ZMĚNOVÉ LISTY - Rekonstrukce objektu garáží nákladních vozidel - Jaroměř

ZMĚNOVÝ LIST

věc: Změna uložení vazníků na jihozápadní stěně.

Stavba:			
Objekt:	Rekonstrukce objektu garáží nákladních vozidel - Jaroměř		
Předkládá:	VALC, s.r.o.	Datum:	09.11.2023

detail styčnicku přičle a sloupu

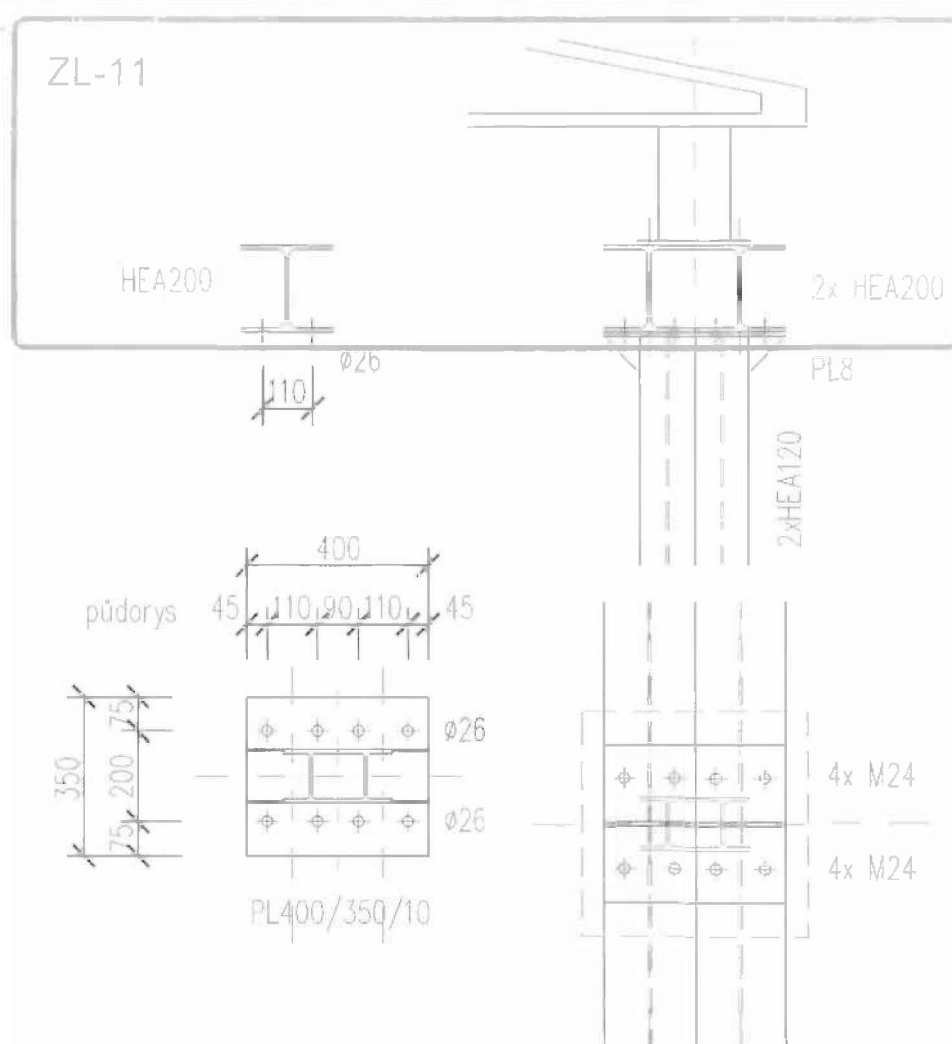
Uložení vazníků na jihozápadní stěně mělo být dle projektu na železobetonovém průvlaku umístěném na profilech HEA (nadpraží vrat).

Na stávající vazníky bude navařeno svislé prodloužení ze dvou profilů "U" s přivařenou kotevní deskou. Pomocí ní bude vazník ukotven do vodorovných profilů HEA. Prostor po zrušeném ŽB průvlaku bude doplněn vyzdívkou z porobetonu.

Z důvodu možnosti zvýšit světlost pod spodní pásnicí vodorovných profilů HEA (pro případnou úpravu výšky vrat) nebude proveden ŽB průvlak.

ZL-12 - Zavětrování vazníků

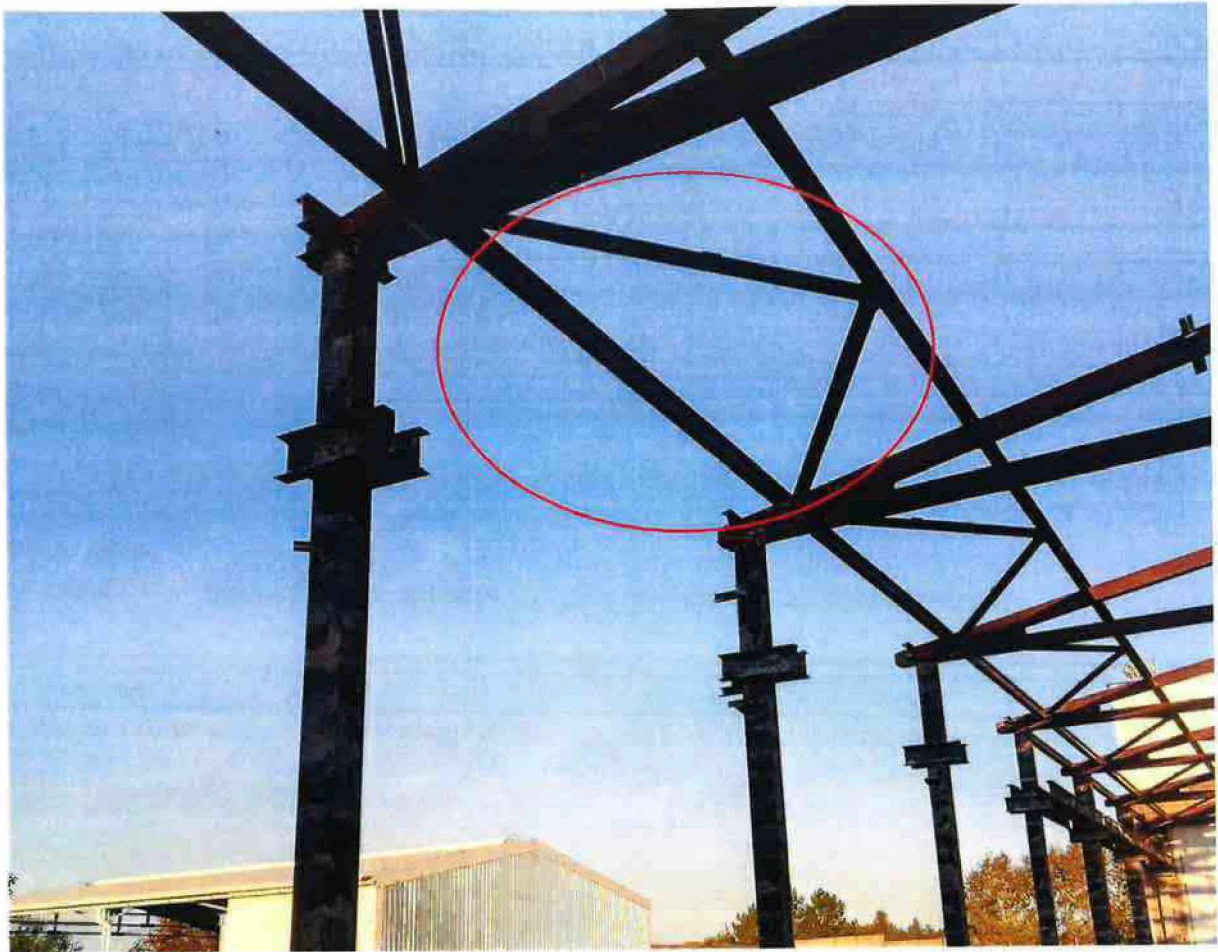
věc: Zavětrování vazníků

Statická část PD neuvažovala s demontáží stávající střešní kce, tudíž ani s řešením zavětrování vazníků.

Je doplněno svislé a vodorovné zavětrování vazníků z důvodu řádného ztužení konstrukce.

doplňek 10-2012 - provedení výztuže sloupů

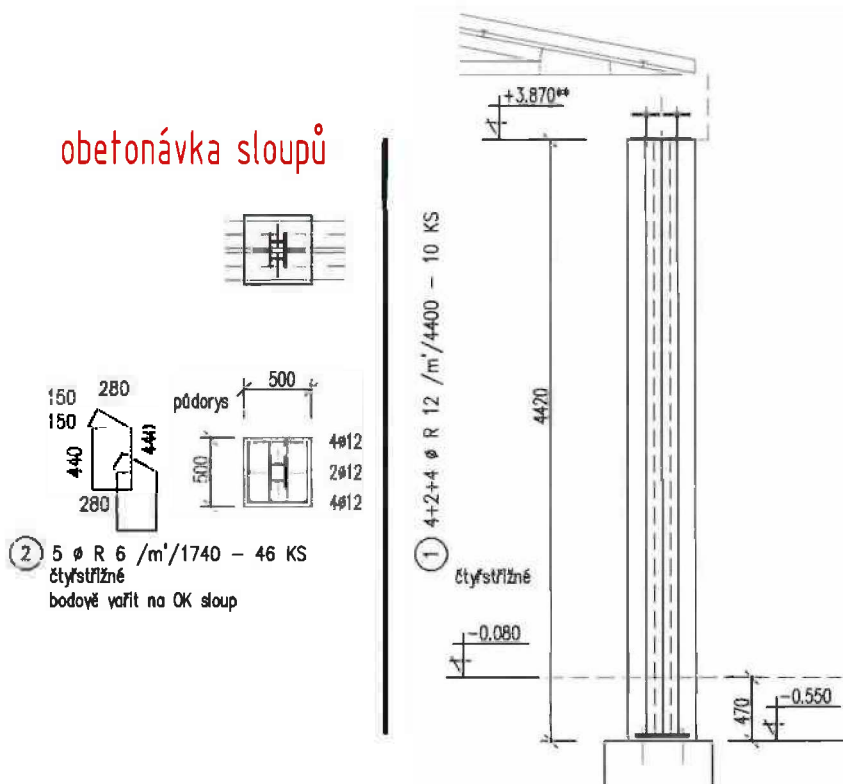
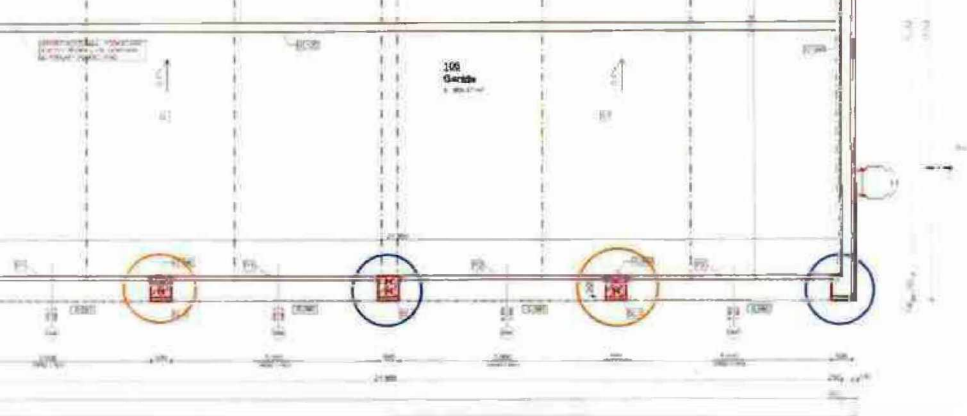
1.) z důvodu nutnosti odřezat stávající vodorovné prvky nadpraží a kotevní prvky rámců vrat,

2.) upravit výšku sloupů,

Ke všem sloupům bude ještě doplněna armatura pro fixaci a ztužení betonu viz doplnění statiky.

č.	ø	DĚLKA m	POČET KUSŮ CELKEM	DĚLKA CELKEM	
				OCEL B500B øR12	øR6
1	R12	4,4	10	44	
2	R6	1,74	46		80,04
			m	44	80,04
			kg/m	0,888	0,222
			kg	39,07	17,77
			kg	56,8

BETON C25/30 - XC2, D_{max} 22, S3 (CZ F.1)

detail svazníku pteře a sloupů

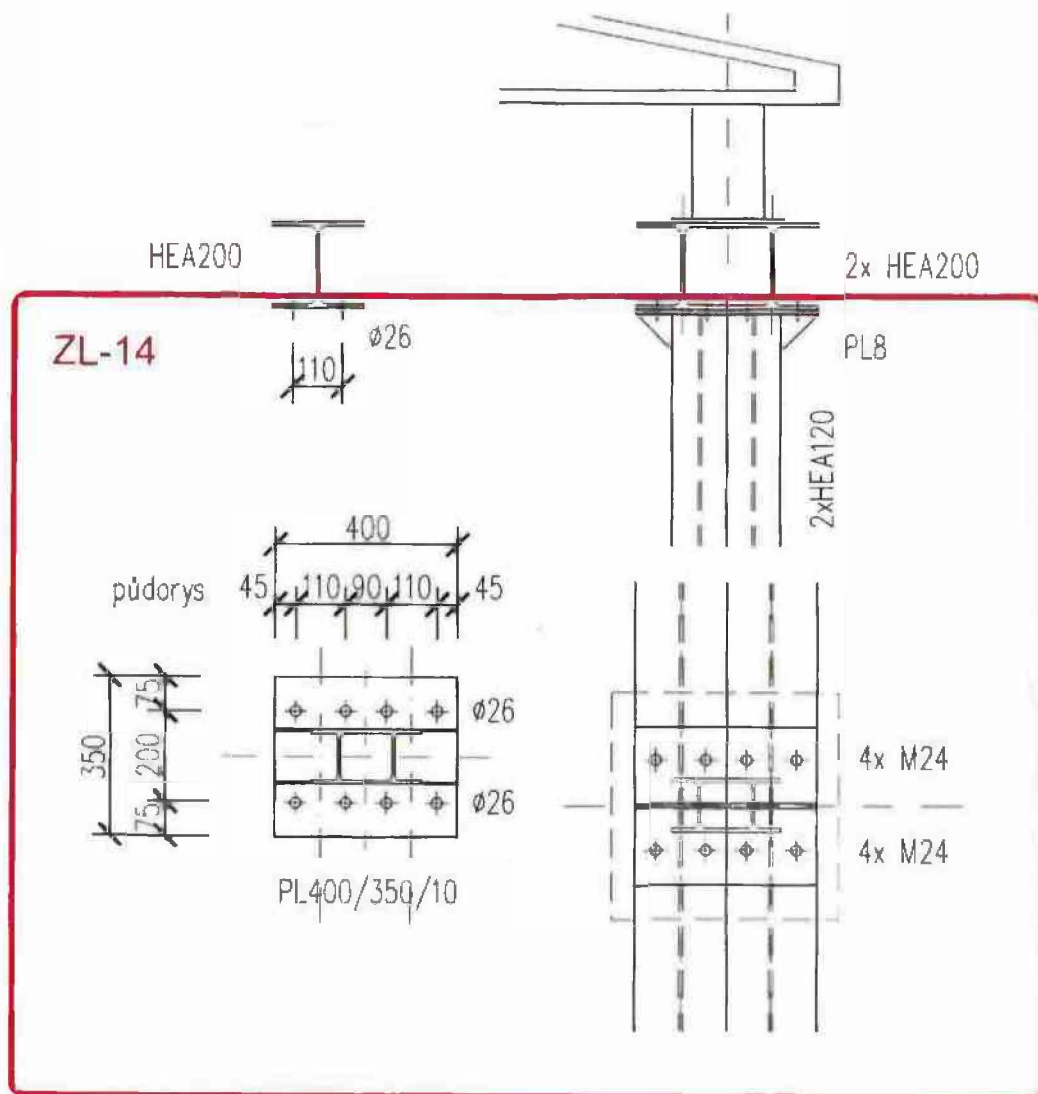
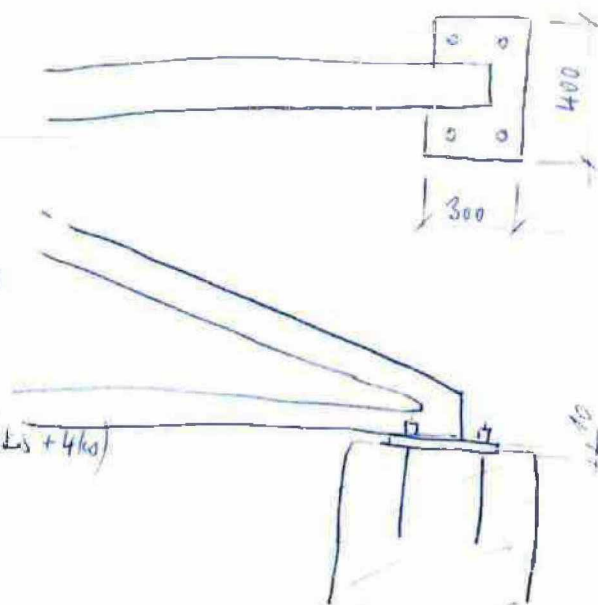
věc: Detail kotvené nadpraží ke sloupům a vazníků na věnec zdiva.

Projektová dokumentace ani její statická část neřeší kotvení vazníků k věnci na severovýchodní stěně. Statik zrevidoval statickou část a doplnil kotvení vodorovných profilů HEA (nadpraží vrat) ke sloupům z profilů HEA na jihozápadní stěně.

Na vazníky (severovýchod) je navařena kotevní deska, přes kterou se pomocí závitových tyčí ukotví vazník do věnce. Na vrchní (jihozápad) stranu sloupů je navařena deska s vyvrtanými otvory a do spodní pásnice vodorovných profilů HEA jsou vyvrtány otvory pro následné spojení - sešroubování.

12x 400/300/10

12x CHEMIKKE KOTKY 4ks

12x ZÁVĚSOVÁ TAC 4ks

12x MATICE + PODLOŽKY (4ks + 4ks)

zajištění stability štítového zdiva garáže 2

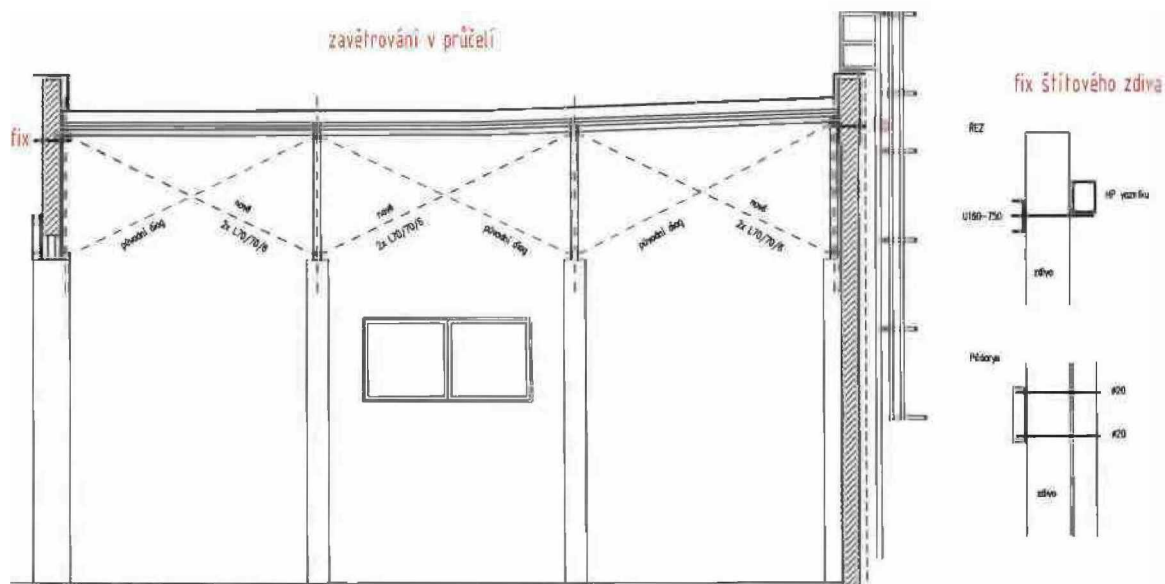
věc: Statické zabezpečení vazníků ploché střechy garáže.

Vazníky jsou nejprve zavětrovány proti bočnímu pohybu (diagonální propojení spodní a horní části sousedních vazníků). Následuje podepření vazníků proti poklesu při horní a dolní straně (u vazníku vždy dvakrát). Dále jsou zafixovány stěny atiky proti odlomení a pádu v průběhu bourání zdiva. Vše na základě návrhu GP, respektive jeho statikem

Bez podepření vazníků by nebylo vůbec možné zahájit bourací práce nadpraží a atiky. Bez fixace stěn atiky je vysoké nebezpečí odlomení a pádu stěny.

Po odbourání průčelního zdiva v nadpraží garáže 2 je třeba zajistit vodorovnou stabilitu navazujících úseků zdiva ve štítech.

- budou trvale instalovány dodatečné diagonály mezi styčníky příhradových vazníků
- provede se přikotvení zdiva k hornímu pasu krajních příhradových vazníků
- přikotvení se provede dvojicí závitových tyčí $\varnothing 20$ mm, v exteriéru svlak z profilu U140 dl. 750 mm
